改善箇所説明図

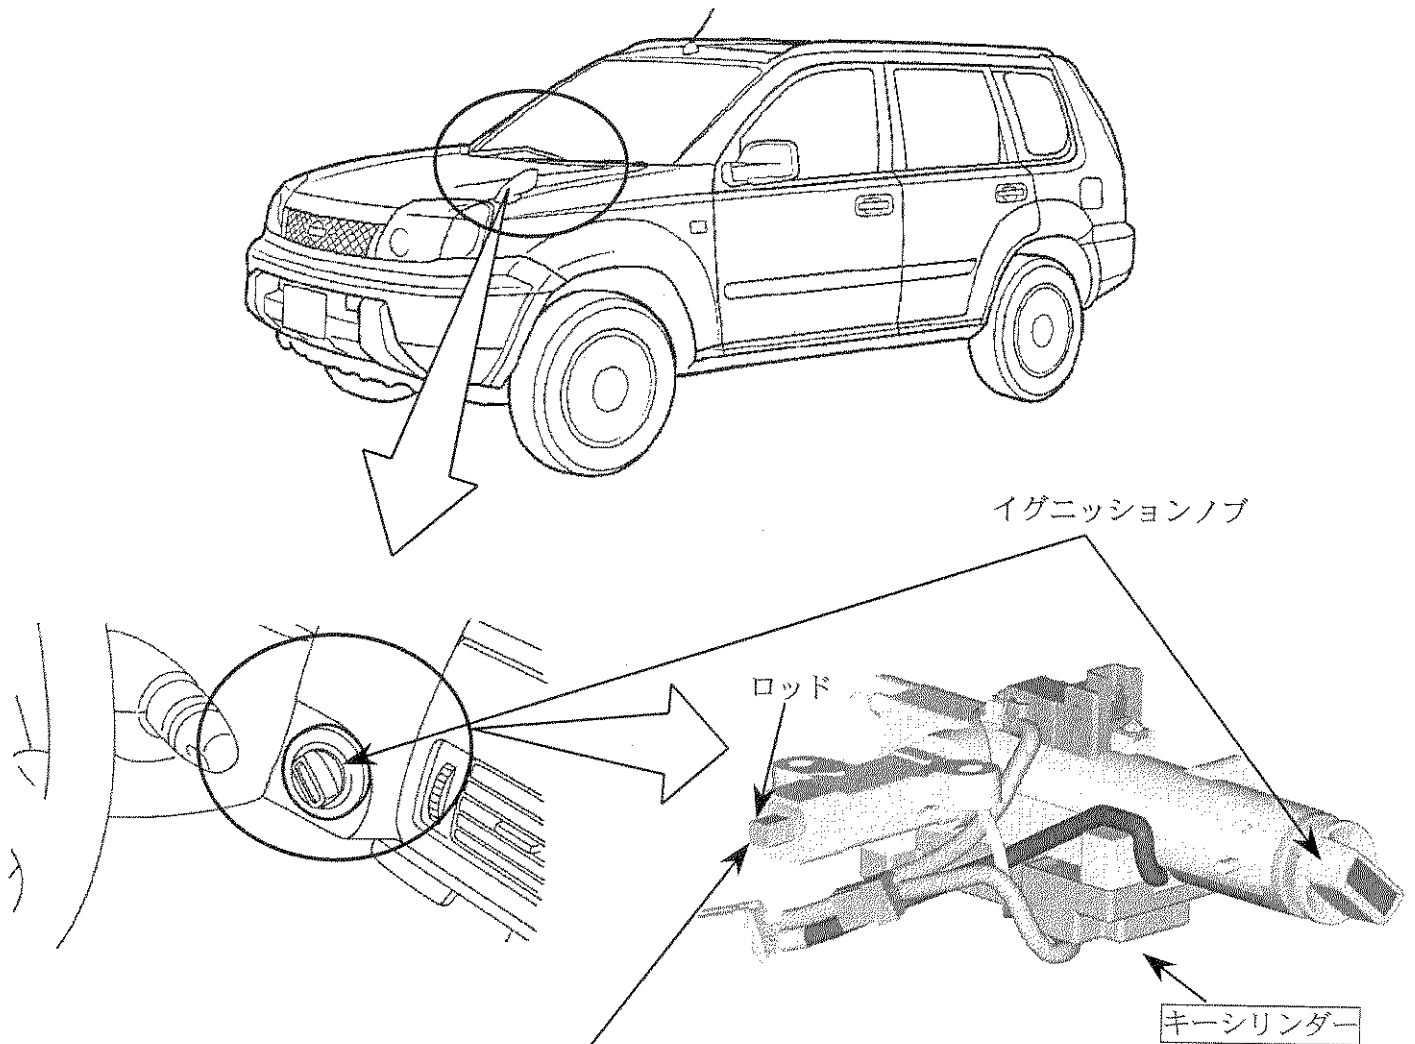
基準不適合発生箇所

インテリジェントキー付車のかじ取り装置の施錠装置において、キーシリンダーのロッド部の加工指示が不適切なため、ロッド部分が長いものがある。そのため、イグニッションノブがオフの位置でシフトレバーがPレンジ以外の位置であっても、ハンドルを操作すると、当該施錠装置が作動するおそれがある。

改善の内容

全車両、施錠装置の作動を点検し、イグニッションノブがオフ位置で作動する場合は、キーシリンダーを対策品と交換する。

尚、対策品の準備に時間を要するため、点検の結果、対策品への交換が必要なユーザーには、走行中にイグニッションノブをオフ位置まで回転させるような使い方をしないよう、注意喚起を行なう。

識別：銀色のシールをモデルナンバープレートの右横に貼り付ける。
